FESTSTELLUNGSENTWURF

Stadt Heilbronn Straße: NU Frankenbach / Neckgartach Nächster Ort: Heilbronn Projekt-Nr.: 16.016	Unterlage: 5-a Blatt-Nr. 1-a Lageplan Erläuterung z. Deckblatt 1-a Maßstab: 1:500
--	--

Erläuterungsblatt
Nordumfahrung Frankenbach / Neckgartach
und Ausbau der L1100 Neckartalstraße

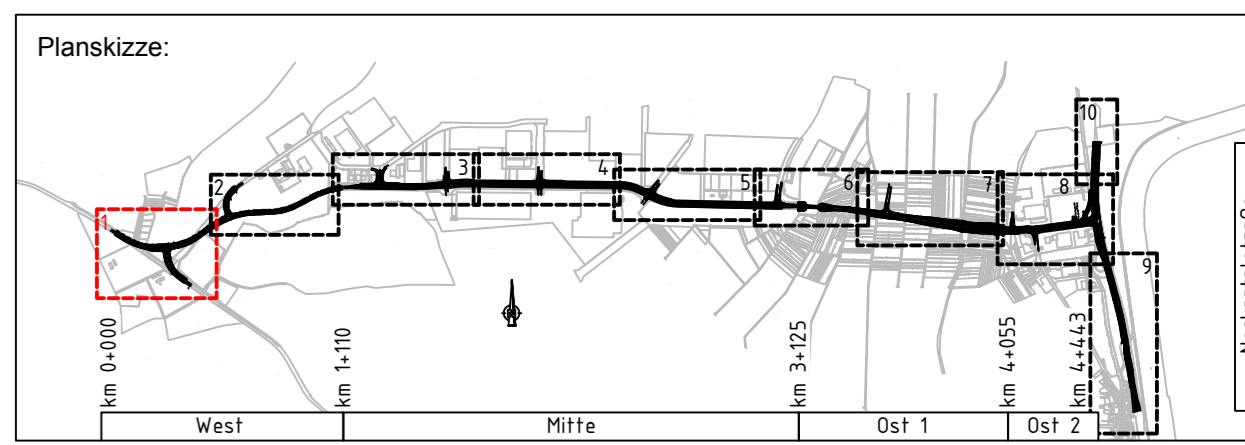
Erläuterung:
002 Darstellungsergänzung / Anpassung Planfeststellungsgrenze
